027

Technical Bulletin

FORD 1.8 Dieselmotor.

GATES REFERENTIE :	5541XS/K015541XS
MERK :	FORD / MAZDA
MODEL :	C-Max, Courier, Fiesta, Focus, Galaxy, Mondeo, S-Max, Tourneo Connect, Transit Connect
MOTOR :	121
MOTORCODE :	1.8 Diesel (allemaal 8 kleppen) Verschillende

Fig. 5

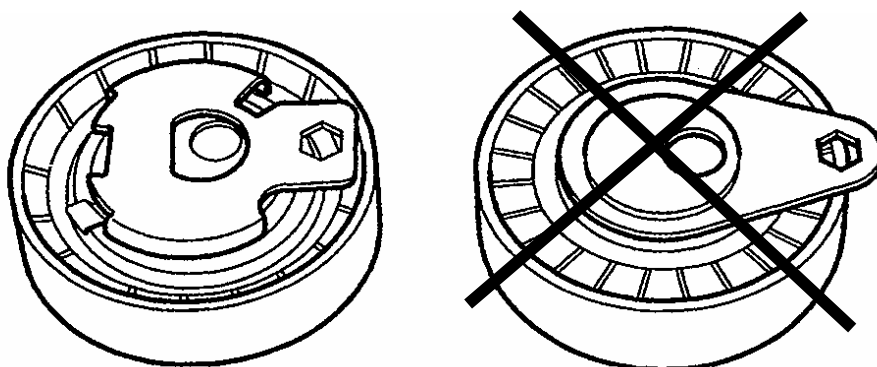
2. Automatische spanrol

Fig. 5 toont de oude vaste spanrol rechts en de nieuwe automatische spanrol links.

Fig. 6

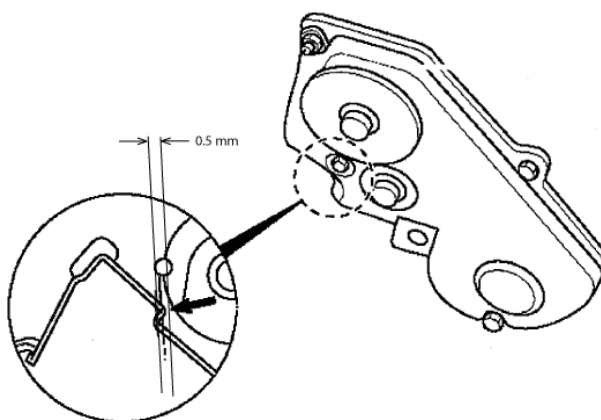
Als de vaste spanrol vervangen is door een automatische spanrol, dan moet de distributieriembeschermkap ook aangepast worden.

Vijl de binnenkap bij (0.5 mm) zoals in Fig. 6 weergegeven.

Beschadig de distributieriembeschermkap niet door te veel van de hoek weg te vijlen!
